TSIB 25-02 Rev A		March 31, 2025
TO:	MiDi bus operators	
TITLE:	Change of Brake Caliper Dust Caps	
APPLICABILITY:	MiDi buses specified in the Scope

This Technical Service Information Bulletin has been issued to advise customers to change the lower dust cap on the rear brake calipers on certain MiDi contracts. This is to be undertaken as part of the next scheduled service for affected vehicles (a list can be found in the "Scope" section at the end of this document).

Problem Location

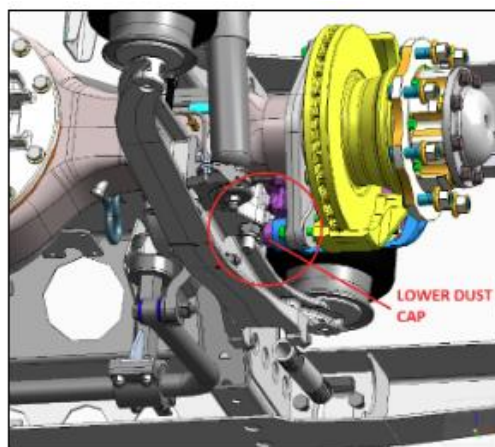
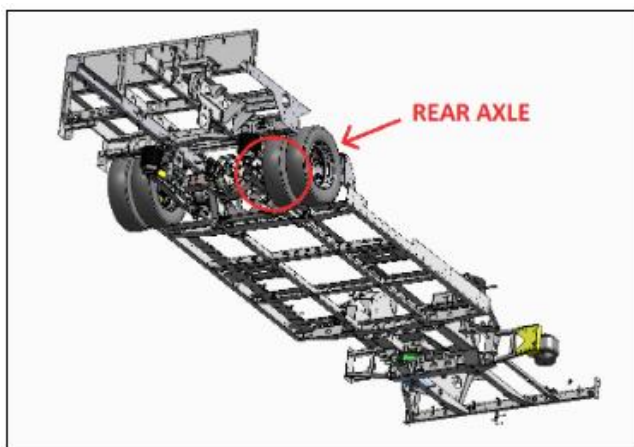
- A fouling condition has been discovered between the spring beam and the lower brake caliper dust cap for the slider pins, occurring when brake pad wear reaches approx. 50%.
- As the brake pad continues to wear beyond this level, the dust cap is deformed by the lug on the spring beam, with the paint finish on the spring beam also affected to a minor degree.
- There are 2 sizes of dust caps available for the calipers, with the larger (5/8") cap fitted by default. However, on the lower slider pin, the shorter (1/8") cap can be fitted as there is no protrusion in this area (i.e., the cavity offered by the larger cap is not required).
- This does not have a noticeable impact on the functionality of the brake calipers and was discovered through visual inspection only. The damage to the spring beams is negligible and of no concern.

Please refer to the below images showing the affected location on the vehicle:

IMPORTANT: This issue affects both the off-side and near-side brake calipers.

Replace the 5/8" dust cap on the lower caliper slider pin with the 1/8" one supplied in the repair kit, and discard the cap taken off the caliper. Retain the remaining parts from the kit for potential future use.

Comparaison avant/après

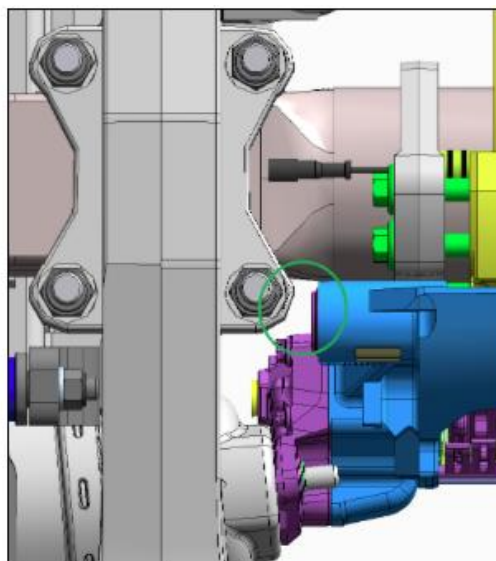
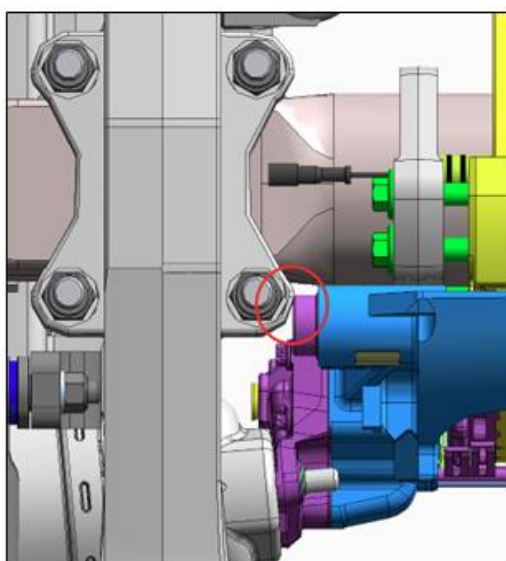
Remplacez le capuchon anti-poussière de 5/8" sur l'axe du coulisseau inférieur de l'étrier par celui de 1/8" fourni dans la trousse de réparation, et jetez le capuchon retiré de l'étrier. Conservez les autres pièces du kit pour une utilisation future éventuelle.
